Centrale solaire photovoltaïque au sol

Lieu-dit « Les Roches » sur la commune de Vireaux (89)

Dossier n° PC 089 481 21 T0001

Réponse à l'avis de l'autorité environnementale n°MRAE BFC-2022-3186 sur le dossier présentant le projet et comprenant l'étude d'impact.

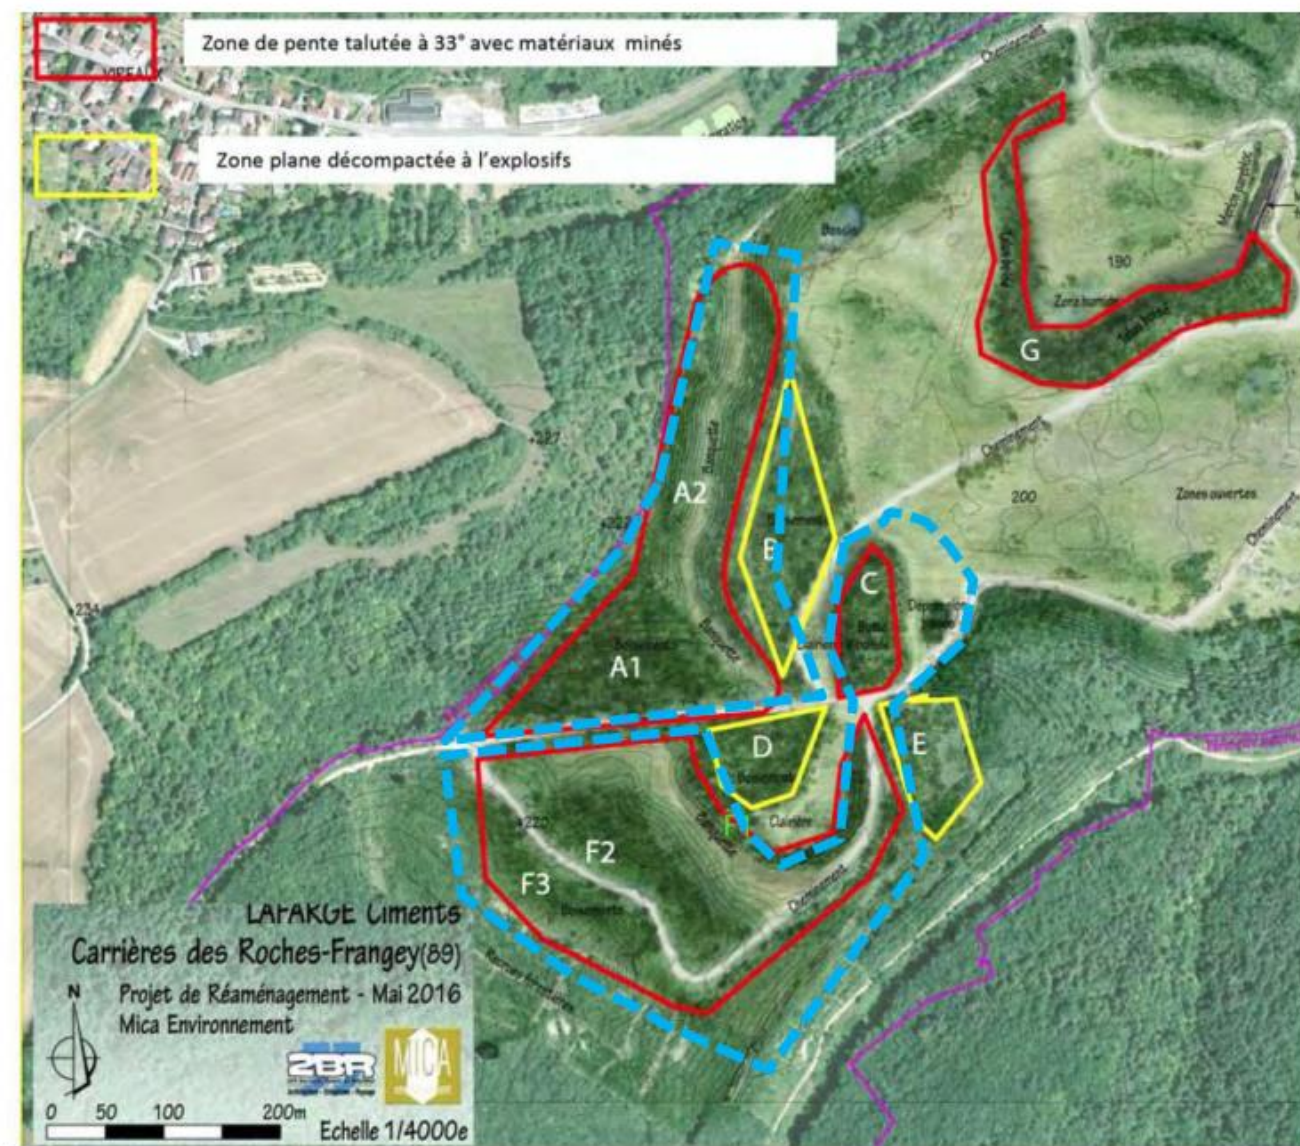
« La MRAe recommande de présenter, dès l'étude d'impact, les éléments géotechniques permettant de confirmer les solutions d'ancrage nécessaires et les mesures ERC à mettre en œuvre, au regard des impacts potentiels sur les milieux (pollution, imperméabilisation...) et en cohérence avec les mesures définies dans le cadre de la remise en l'état de l'ancienne carrière pour la protection de la ressource en eau. »

Comme initialement présenté dans **l'Etude d'Impact Environnemental partie 2 chapitre « 5.1.1.2 mesure Eph2 – adaptation de la technique d'ancrage »**, les solutions prévues pour l'ancrage des structures portant les panneaux solaires sont de deux types : pieux battus ou vis. A priori, le système de pieux battus est particulièrement bien adapté à un ancrage dans un sol calcaire qui présente de très bonnes résistances à l'arrachement. Ce sera donc la solution qui sera privilégiée. La taille ainsi que la profondeur des pieux sera déterminée à l'issue des études géotechniques qui seront réalisées au moment de l'ouverture du chantier.

La seule contre-indication possible à l'utilisation de pieux battus ou de vis dans des structures calcaires est la présence de cavités karstiques qui peuvent, si elles sont situées à faible hauteur sous le sol, interdire la stabilité des pieux et requérir l'utilisation partielle de concassés agrégés ou non par des liants hydrauliques. La société LafargeHolcim qui a exploité la carrière depuis plus de 40 ans, nous a confirmé l'absence de toutes cavités de ce type au sein de la carrière de Vireaux. Les études géotechniques réalisées au moment de l'ouverture du chantier permettront de confirmer l'absence de ces cavités et d'adapter si besoin la solution d'ancrage. La société Vireausol SAS ne s'interdit cependant pas de recourir à des solutions d'ancrage hors sol si nécessaire sur une partie du site.

Figure 4: Zone concernée par la cessation partielle en 2016 (source: Dossier de modification de septembre 2016)

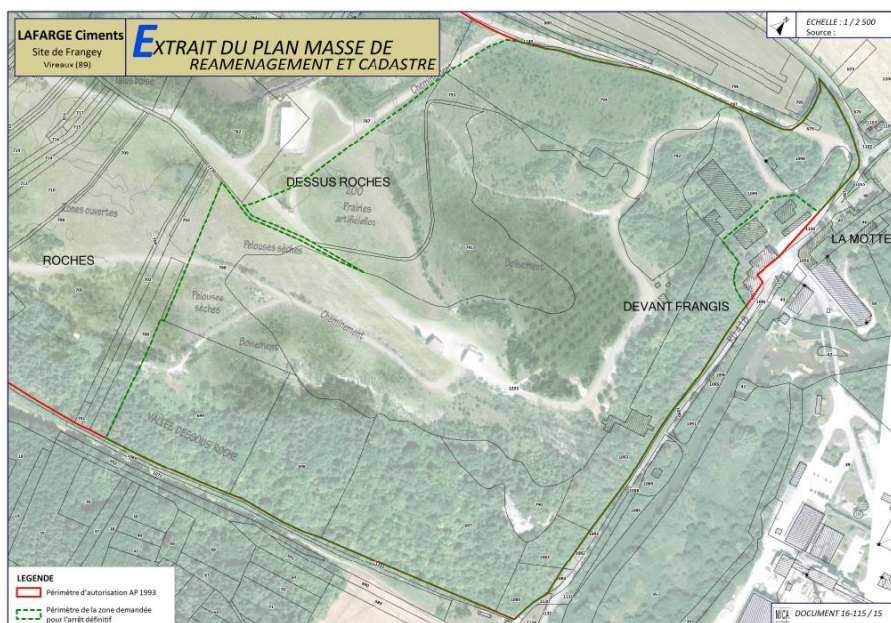
« La MRAe recommande de justifier et, le cas échéant, de mettre en cohérence le projet et les dispositions réglementaires s'appliquant pour la remise en état du site de l'ancienne carrière. »

Une déclaration de modification des conditions de remise en état et de cessation partielle d'activité pour la partie Est de la carrière a été déposée le 22 septembre 2016 en préfecture par Lafarge Ciments. La zone dont l'arrêt définitif a été demandé couvre près de 30 ha et figure sur la carte ci-dessous :

L'implantation de notre projet évite presque totalement les zones boisées qui n'ont fait l'objet d'aucune exploitation en carrière. Seule une zone de 0,4960 ha de chênaies-charmaies calciphiles subatlantiques a fait l'objet d'une demande d'autorisation de défrichement qui a été accordée par la DDT de l'Yonne en date du 24 septembre 2021. De plus, les pistes au sein des 30 ha concernés par la cessation partielle de 2016 sont conservées et aménagées en tant que pistes d'exploitation de la centrale solaire. Ainsi, le projet est bien compatible avec les

Illustration 37 : Schéma de la variante 3 du projet (source TotalEnergies Renouvelables France)

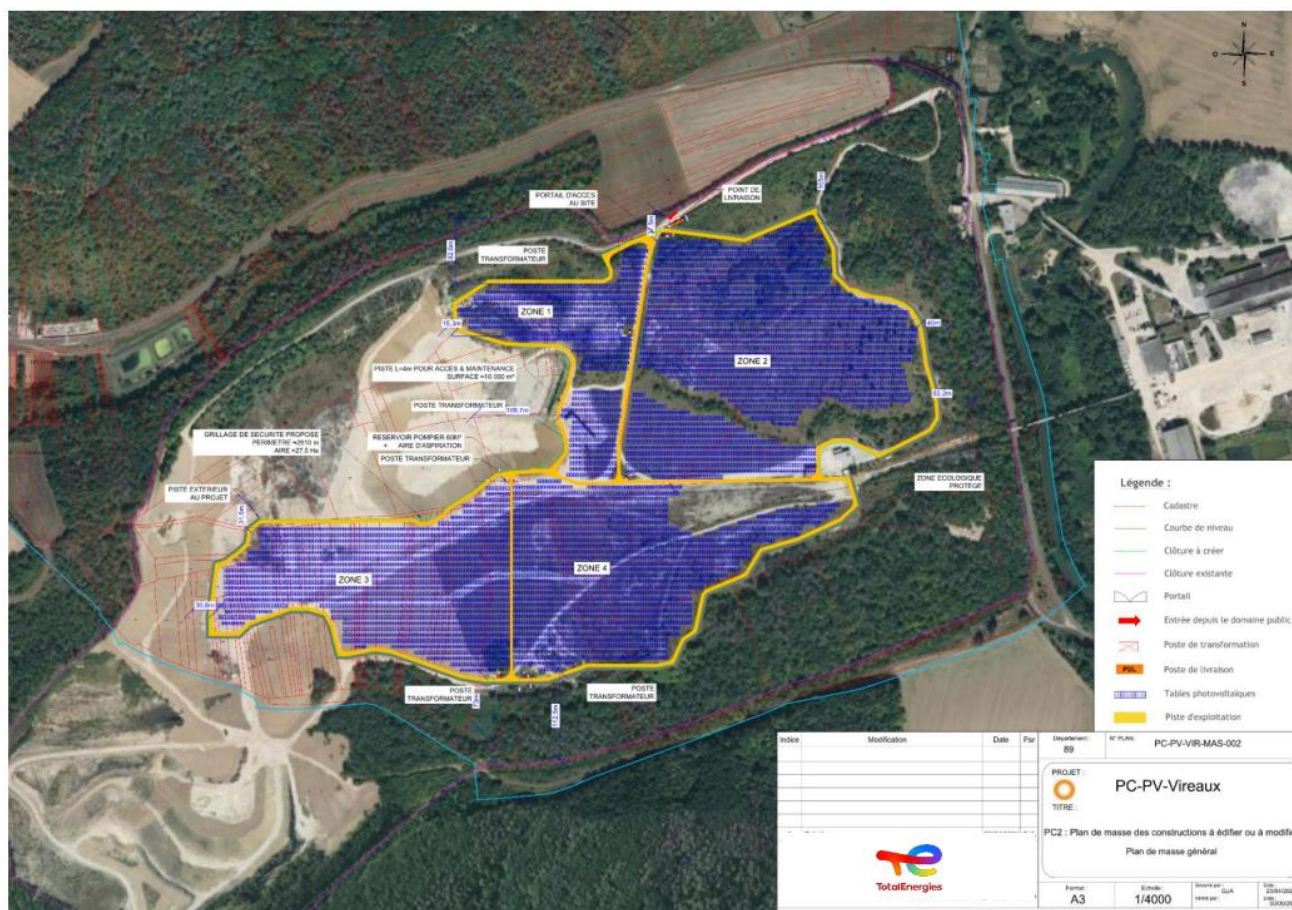
Cette troisième variante est la variante définitive qui a été présentée dans le dossier du permis de construire. Cette solution présente l'avantage de préserver une partie des zones à fort enjeu écologique situées à l'ouest, au sud-est et au nord-est de l'aire d'étude et de tenir compte des contraintes du SDIS. Elle correspond au meilleur compromis entre la volonté de préserver les zones à fort enjeu écologique et la puissance minimum pour une installation économiquement viable.

Figure 5: Plan de masse // Contextualisation avec les enjeux écologiques globaux

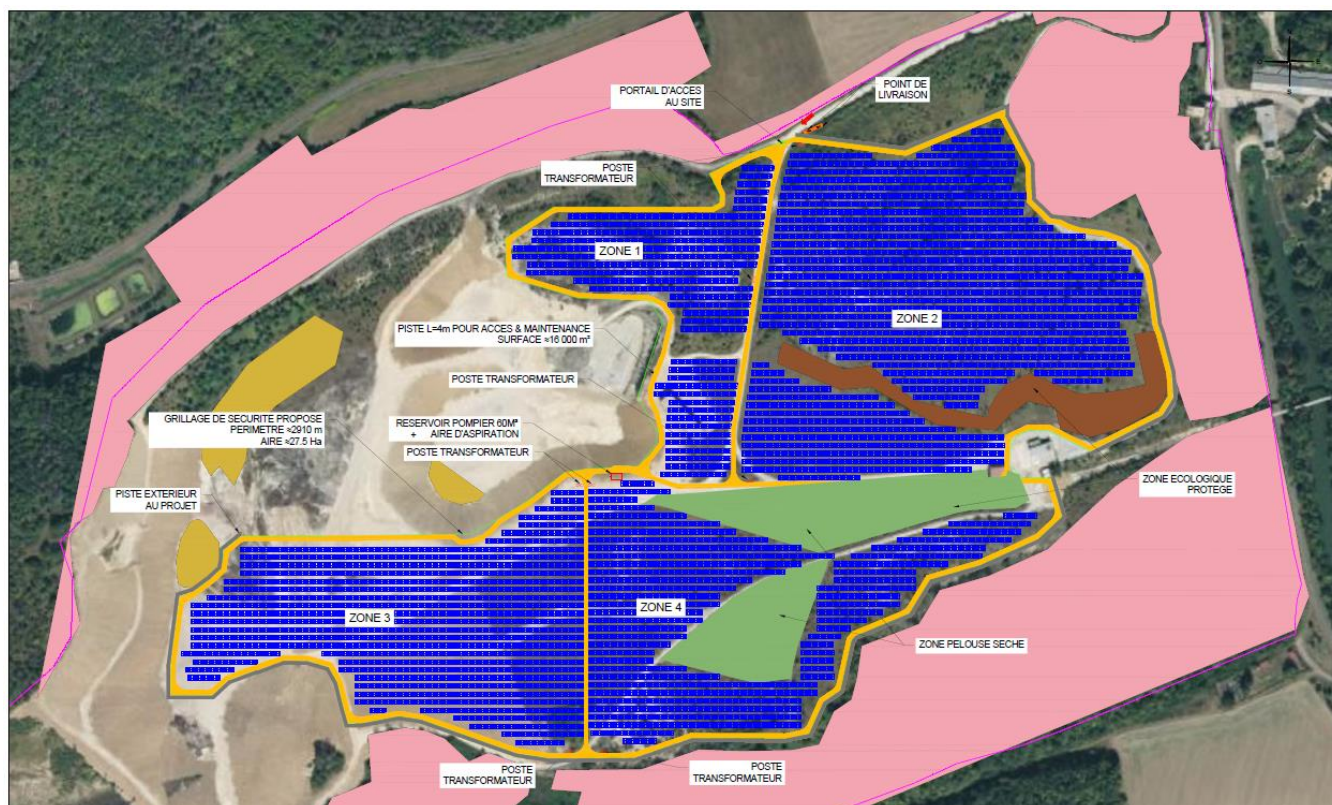
Une nouvelle variante d'aménagement permettant de renforcer l'évitement et la réduction des impacts écologiques est proposée en réponse aux recommandations de la MRAe. Elle inclut notamment la proposition d'une nouvelle mesure d'évitement :

- Un évitement total des habitats E1.27 // Pelouses calcaires subatlantiques sèches impactés par la zone d'emprise, permettant de surcroît de conserver la fonctionnalité du site en termes de territoire de chasse du Circaète Jean-le-Blanc.

A la suite du retour de la MRAe, les équipes de TotalEnergies et d'Altergie ont travaillé sur de nouveaux plans d'implantation afin de renforcer l'évitement et la réduction des impacts écologiques notamment pour les pelouses calcaires subatlantiques très sèches à enjeux écologiques forts. L'implantation retenue permet leur évitement total (soit 2,25ha au lieu de 0,43ha évités avec l'implantation initiale):

Une analyse comparative multicritère qui intègre les différences principales entre l'implantation initiale et la nouvelle implantation retenue est présentée ci-dessous ¹:
